改善箇所説明図

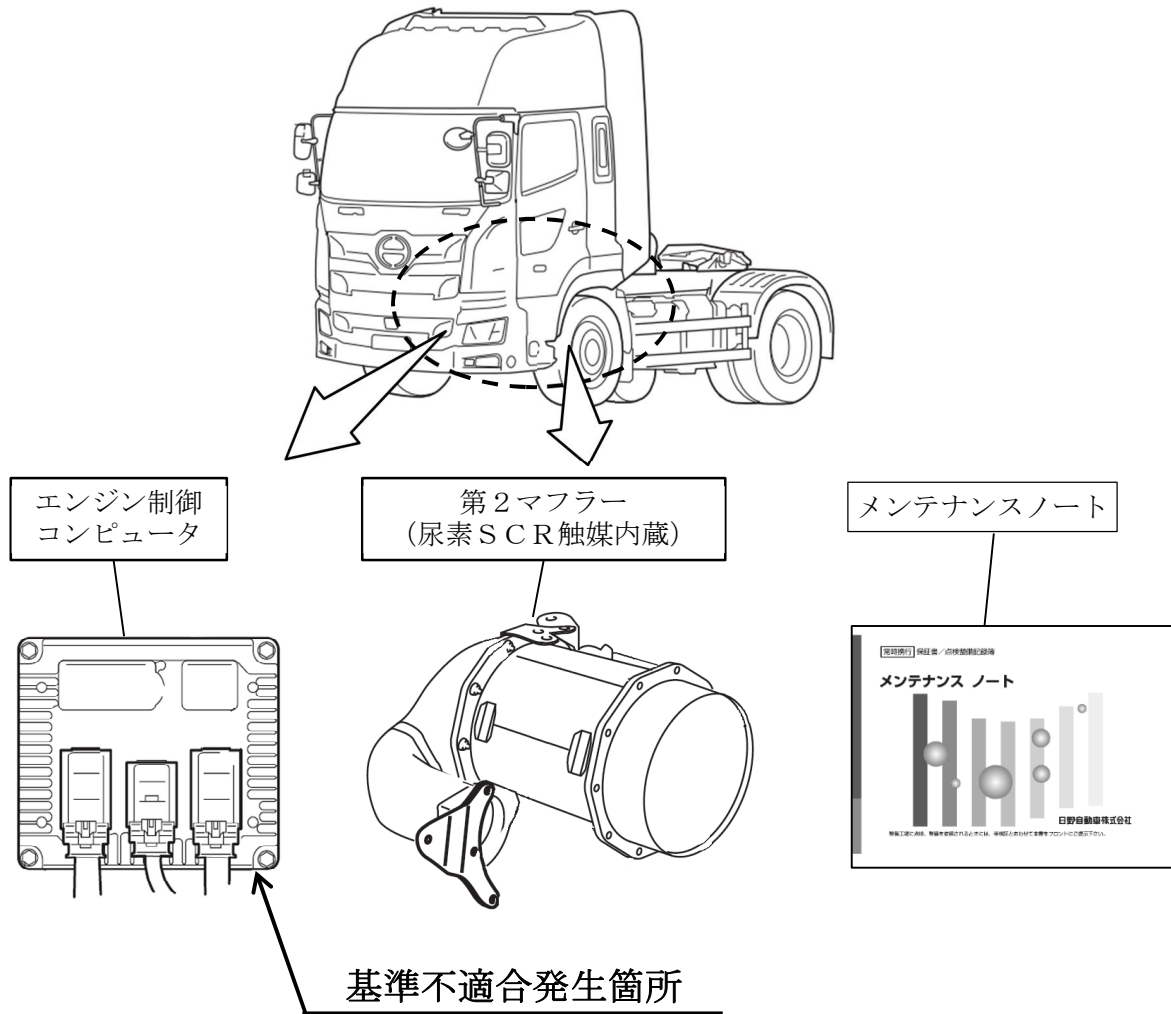
E13Cエンジン制御コンピュータにおいて、

- ① DPR再生用制御プログラムが不適切なため、高回転高負荷条件でのDPR再生中に尿素SCR触媒温度が想定より高温となり、触媒劣化の進行が早くなることがある。そのため、そのまま使用を続けると排出ガス中の窒素酸化物の排出値が規制値を超えるおそれがある。
- ② SCR触媒劣化判定プログラムが不適切なため、正常な触媒を異常と誤判定し、警告灯が点灯するおそれがある。

- ①②全車両、エンジン制御コンピュータのプログラムを対策仕様書き換える。
- ① 全車両、弊社が定めた基準に沿って触媒の点検を行い、基準を超える場合は触媒を新品に交換する。
また、暫定措置でメンテナンスノートの点検整備項目に追加した触媒の浄化率点検を削除する。
